②騒音

② 騒音について(環境予測の根拠について)

② 騒音について (現況調査結果について)

出口付近の交通処理 ⇒交通処理可能

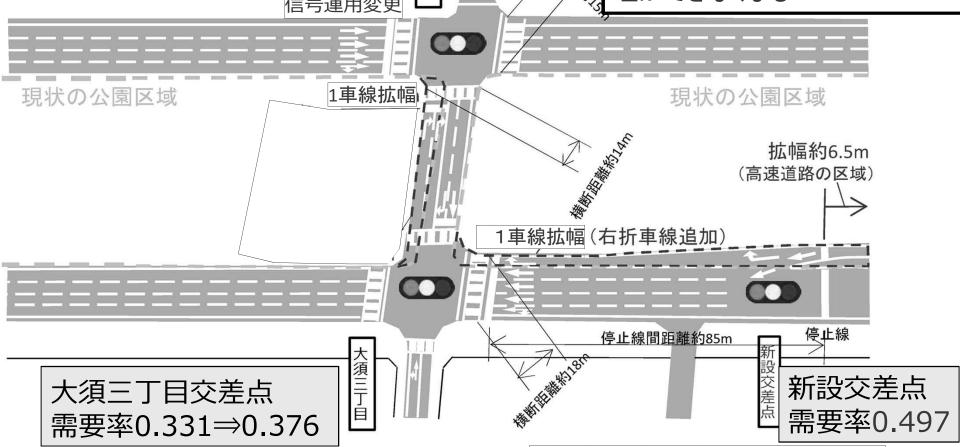
- 1. 出入口を設置する事で新たな渋滞箇所があるのではないか。 渋滞の予測を公開してほしい。
- 2. 都心環状線の渋滞が減るというのであればその数的な根拠を出してほしい。
- 3. 出入口と渡り線をつけると都心環状線の渋滞解消となるのか。 それが駅へのアクセス向上にどうつながるのか。
- 4. 錦橋出口、明道町JCT、丸田町JCT、鶴舞南JCTにおいて渋滞が発生しているとのことだが、なぜ出入口、渡り線を追加すると渋滞が解消され定時性と速達性が確保される事となるのか。

栄三丁目交差点 需要率0.338⇒0.371 信号運用変更

需要率とは・・・

交差点において信号処理可能な 交通量に対する流入する交通量 の比率

O. 9を超えると、1回の信号で処理ができなくなる

高速道路の渋滞緩和のイメージ

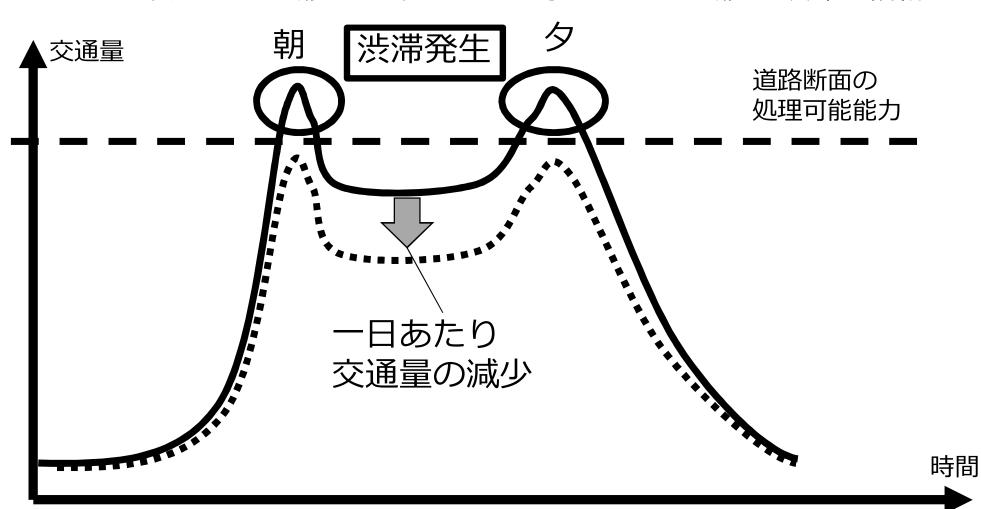
- 5. 環境予測結果の根拠となる交通量を示して欲しい。
- 6. 騒音について現況を示して欲しい。
- 7. 騒音の大きくなる雨の日の値を示すべきだ。

- ・交通量が道路断面の処理可能能力を超えると渋滞が発生
- ・一日あたり交通量の減少により、ピーク時の交通量が減少し渋滞が緩和

丸田町JCT(北)·(西)·(南) 断面

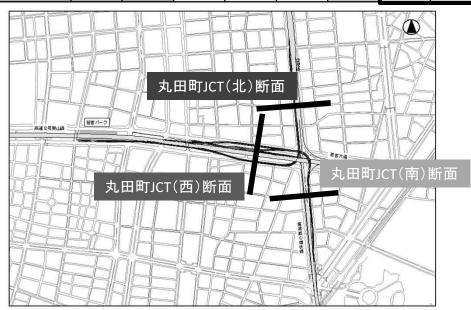
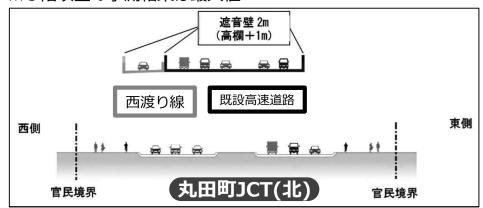
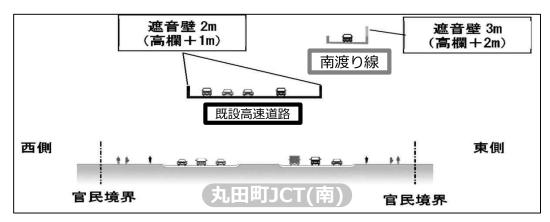
② 騒音について(高さ方向の予測結果について)

(10)			<u> </u>				
予測断面	時間	予測	予測	予測結果		環境	予測	予測結果	
	区分	位置	高さ	西側	東側	基準	高さ	西側	東側
丸田町	昼間	官民	1階	66	66	70	※3階	70	69
JCT(北)	夜間	境界	相当	62	62	65	以上	63	63
予測断面	時間	予測	予測	予測	結果	環境	予測	予測	結果
	区分	位置	高さ	北側	南側	基準	高さ	北側	南側
丸田町	昼間	官民	1階	66	65	70	※3階	65	65
JCT(西)	夜間	境界	相当	60	60	65	以上	59	60
予測断面	時間	予測	予測	予測	結果	環境	予測	予測	結果
	区分	位置	高さ	西側	東側	基準	高さ	西側	東側
丸田町	昼間	官民	1階	67	67	70	※3階	67	68
JCT(南)	夜間	境界	相当	62	62	65	以上	61	62

※3階以上の予測結果は最大値
